## **R-4041-2018 phase 2 : GDP Affaires**

### **Demande de renseignements n° 1 du Regroupement national des conseils régionaux de l'environnement du Québec (« RNCREQ ») au Distributeur**

**Figure 1 : Coût d'implantation des mesures - \$/kW**

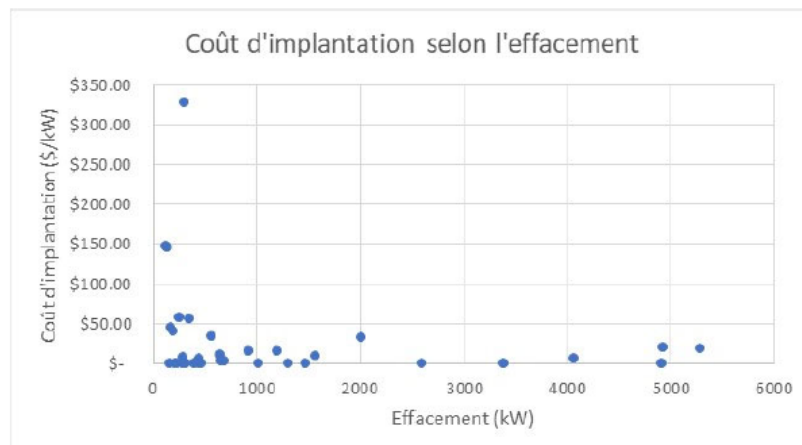
La Figure 1 montre trois valeurs aberrantes (« *outliers* »), avec des coûts d'implantation d'entre 150\$ et 325\$/kW, respectivement.

- 3.1** Veuillez confirmer que, parmi les 37 clients répertoriés à l'Annexe 2 (p. 37 du pdf), ces valeurs aberrantes correspondent aux clients identifiés aux première et deuxième lignes (Commercial, < 200 kW, Tarif M) et à la ligne 12 (Commercial, < 400 kW, Tarif M).

- 3.2** Pour chacune de ces valeurs aberrantes (« *outliers* »), veuillez préciser a) les mesures utilisées, et b) toute autre circonstance pouvant expliquer les coûts d'implantation si élevés.

- 3.3** Veuillez confirmer si le client représenté par le point le plus élevé sur le graphique (coût d'implantation d'environ 325\$/kW) est celui visé par la mention « Exclu un client avec effacement de 304 kW dû à une difficulté d'attribution des coûts d'implantation » figurant à la note de bas de page 1 et la note au Tableau 7.

- 3.4** Veuillez élaborer sur la nature des difficultés qui ont mené à l'exclusion du client avec effacement de 304 kW de l'analyse des coûts d'implantation.

- 3.5** Veuillez expliquer pourquoi, si ce client a été exclu desdites analyses, il est néanmoins inclus à la Figure 1.
- 3.6** Veuillez préciser s'il a été inclus ou exclu des Tableaux 7, 12 et 15, et des autres analyses de TechnoSim.

**Figure 2 : Coût d'exploitation des mesures - \$/kW**

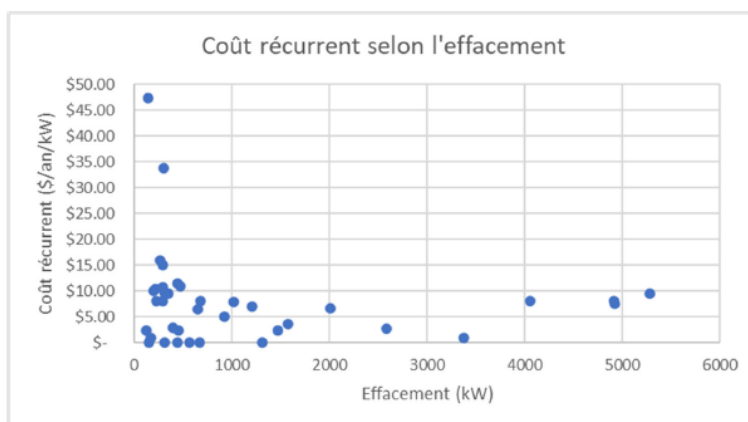
La Figure 2 indique deux valeurs aberrantes (« *outliers* »), avec des coûts récurrents d'environ 34\$ et 48\$/kW, respectivement.

- 4.1 Veuillez préciser les mesures ou moyens utilisés par chacun de ces deux clients, ainsi que toute autre circonstance pouvant expliquer les coûts d'implantation si élevés.

- 4.2 Veuillez confirmer que le client avec les coûts récurrents d'environ 48\$/kW correspond à l'un des trois clients identifiés comme valeur aberrante (« *outlier* ») à la Figure 1, soit celui dont le coût d'implantation est de 145,99\$/kW, figurant à la deuxième ligne du tableau de l'Annexe 2 (p. 37 pdf).

- 4.3 Veuillez confirmer si le client avec les coûts récurrents d'environ 34\$/kW est le même client que celui mentionné à la note de bas de page 1 et la note au Tableau 7, qui avait été exclu de l'analyse des coûts d'implantation « dû à une difficulté d'attribution des coûts d'implantation ».

- 4.4 Veuillez indiquer si le coût unitaire attribué à ce client (106,53\$/kW), qui est beaucoup plus élevé que l'ensemble des autres clients, a également été enlevé de l'ensemble des autres analyses présentées dans le rapport.

- 4.5 Veuillez expliquer toute circonstance connue par Technosim qui pourrait expliquer les coûts récurrents si élevés.

**4.6 Veuillez expliquer si les données concernant ces trois valeurs aberrantes (« outliers ») ont été incluses ou exclues des Tableaux 8, 11 et 19, et des analyses présentées dans le rapport, et expliquer pourquoi.**

**Figure 3 : Coût d'exploitation des mesures - \$/kW**

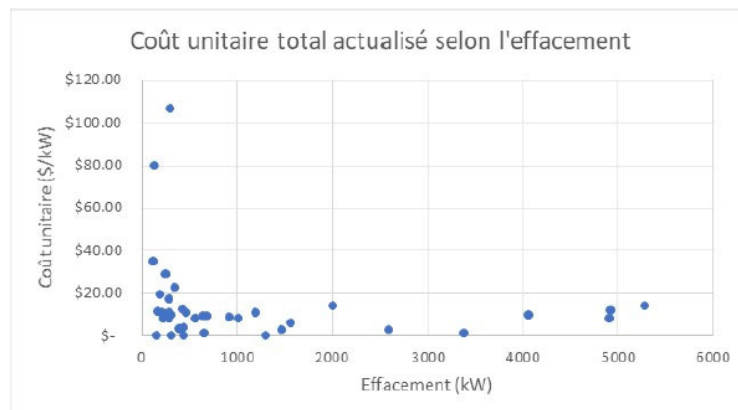
La Figure 3 démontre que le coût unitaire total actualisé est plus élevé pour les plus petits effacements, soit ceux de moins de 300 kW et par la suite ne démontre pas une corrélation significative avec le niveau d'effacement.

- 7.1 **Veillez confirmer que le titre de la Figure 3 devrait se lire : « Coût unitaire total actualisé des mesures - \$/kW »**
- 7.2 **Veillez confirmer que les deux points les plus élevés représentent les mêmes clients que les deux points les plus élevés aux Figures 1 et 2.**
- 7.3 **Veillez confirmer que, à l'exception des cinq clients avec des coûts totaux au-delà de 20\$/kW (dont trois sont les valeurs aberrantes identifiées ci-dessus), il n'y a pas de différence notable des coûts unitaires totaux en fonction du niveau d'effacement.**
- 7.4 **Veillez expliquer si les données concernant ces deux valeurs aberrantes (« outliers ») ont été incluses ou exclues des Tableaux 9, 10, 13 et 16, et des analyses présentées dans le rapport, et expliquer pourquoi.**
